報告書番号：PCN#20070813002

2007 年 8 月 21 日

日本テキサス・インスツルメンツ株式会社
営業・技術本部 ビジネスオペレーションズ部
カスタマドキュメント マネージャ 牧 達郎 (牧)TIM(TI-Malaysia)製造 テープ&リール梱包製品 7"/12mm幅Reel 標準化のご案内

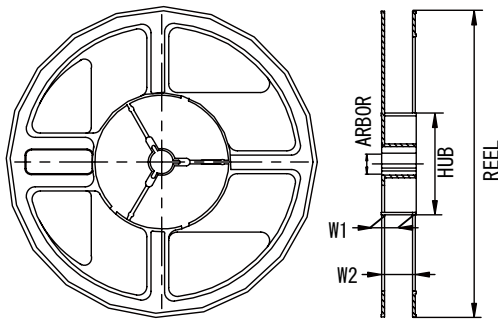
内容:弊社 HPA(ハイパフォーマンスアナログ) TI-Malaysia製造 テープ&リール梱包製品の梱包用 7インチ12mm幅リールについて、現行 協力会社供給の リールを使用していますが、梱包標準化の為にこれらに替わり、TI-Malaysia 標準の リールに変更します。

変更項目	現行	変更後
テープ&リール梱包用 7インチ/12mm幅リール	標準化 未対応	標準化 対応

理由：出荷時の梱包標準化の為

[現行：PART# 4206240-0004, MSM01245-003]

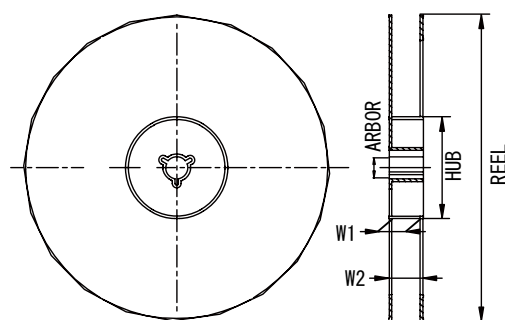
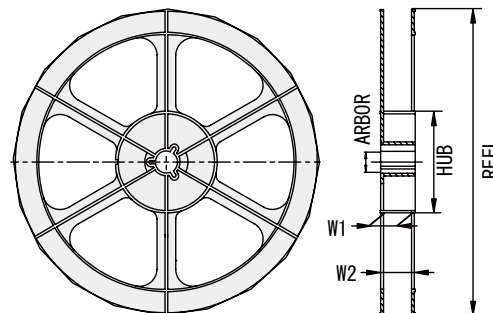
PART#	現行品		変更後
	4206240-0004	MSM01245-003	4203839-0006
ΦREEL (mm)	178	178	178
ΦHUB (mm)	80	61.976	60
ΦARBOR (mm)	13	13	13
W1 (mm)	12.4+0.6/-0.4	12.4+1.0/-0.0	12.4+2.0/-0.0
W2 (mm)	17.0 max	18.4 max	18.4 max
